补充、变更设计通知单

厦门航空产业启动区项目

总图工程

建变更 04号

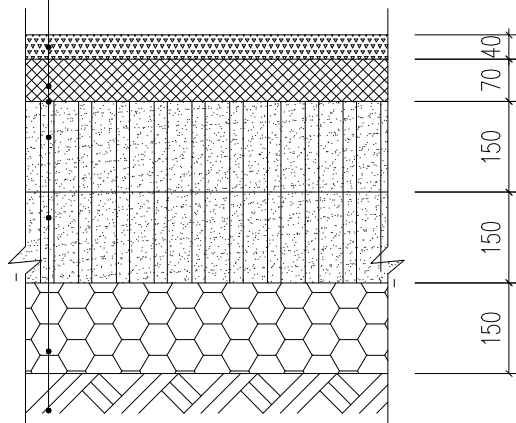
业主要求, 物流道路、广场路面由混凝土道路改为沥青道路, 做法如下:

40厚AC-13细粒式沥青混凝土面层

70厚AC-20中粒式沥青混凝土面层

乳化沥青透油层, 下封层

150厚水泥稳定碎石基层(水泥含量5%), 压实系数 ≥ 0.98

150厚水泥稳定碎石基层(水泥含量4.5%), 压实系数 ≥ 0.97

150厚天然碎石垫层, 压实系数 ≥ 0.97

路基碾压, 分层压实, 分层厚度约100-200
压实系数大于等于0.93, 土基回弹模量为35MPa
地基承载力特征值 f_{ak} 大于等于150kPa
